改善箇所説明図①

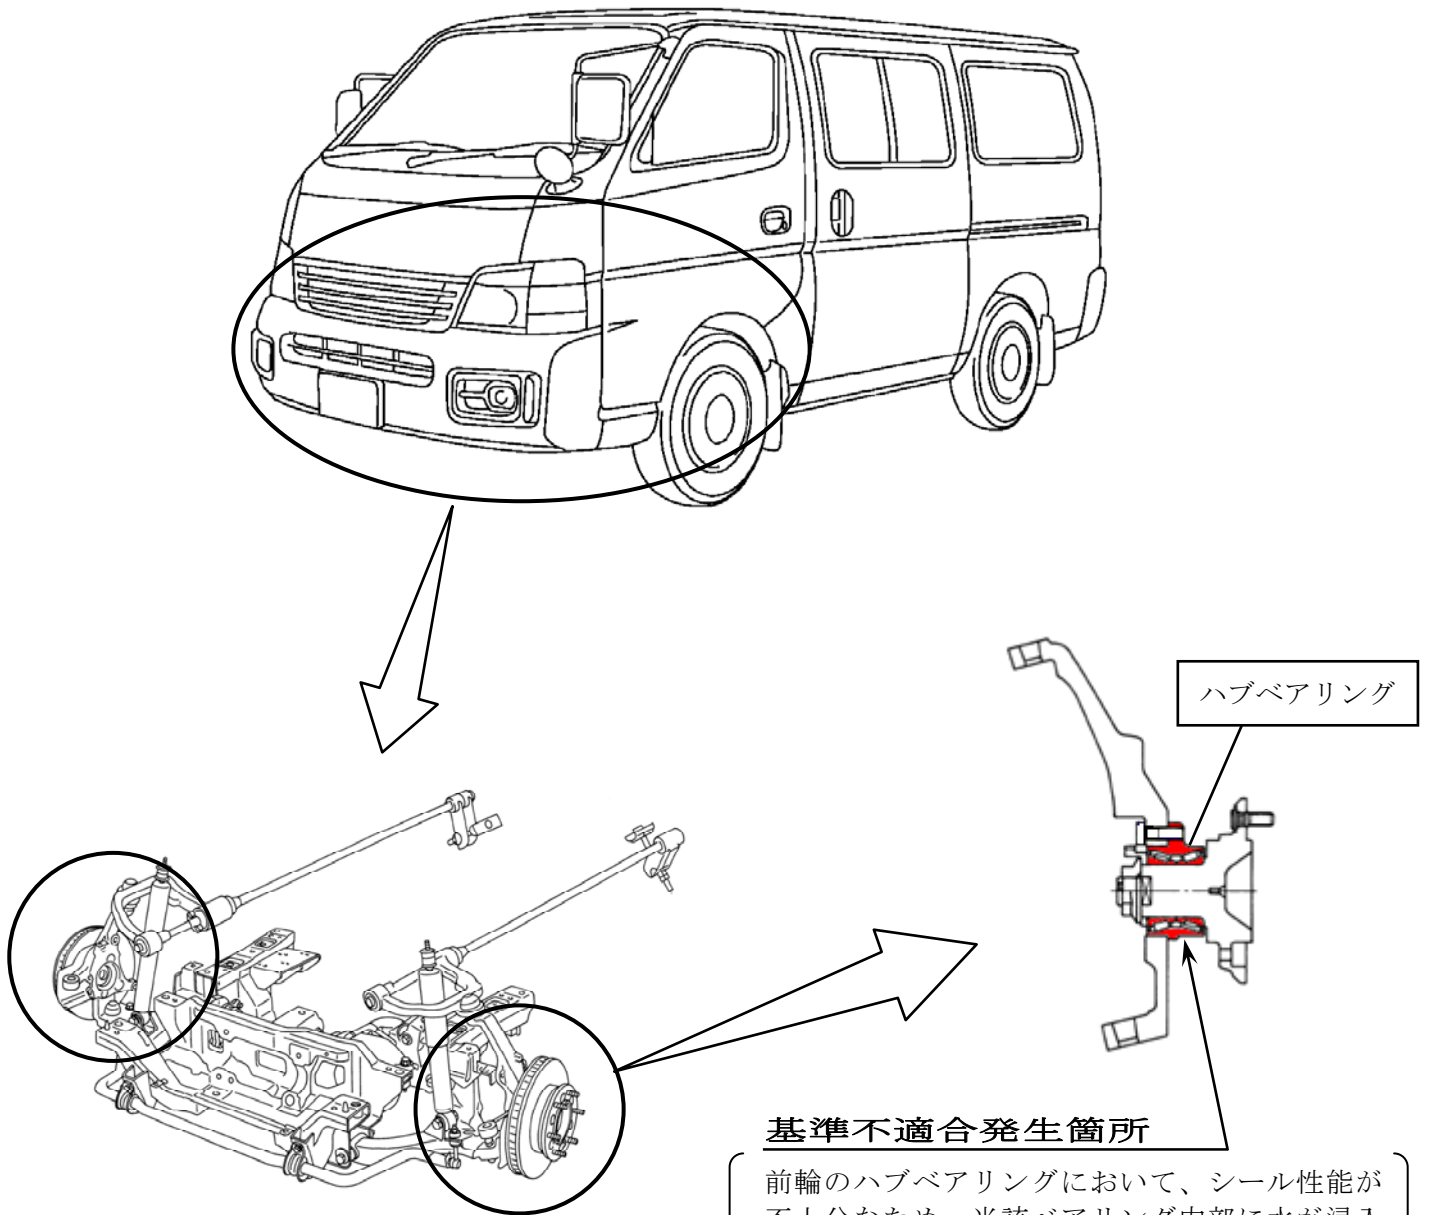
基準不適合発生箇所

前輪のハブベアリングにおいて、シール性能が不十分なため、当該ベアリング内部に水が浸入するおそれがある。そのため、走行中に異音が発生し、そのままの状態で使用を続けると、最悪の場合、当該ベアリングが破損して、走行不安定にいたるおそれがある。

改善の内容

全車両、当該ハブベアリングを対策品と交換する。

識別：銀色のシールをモデルナンバープレートの右横に貼り付ける。
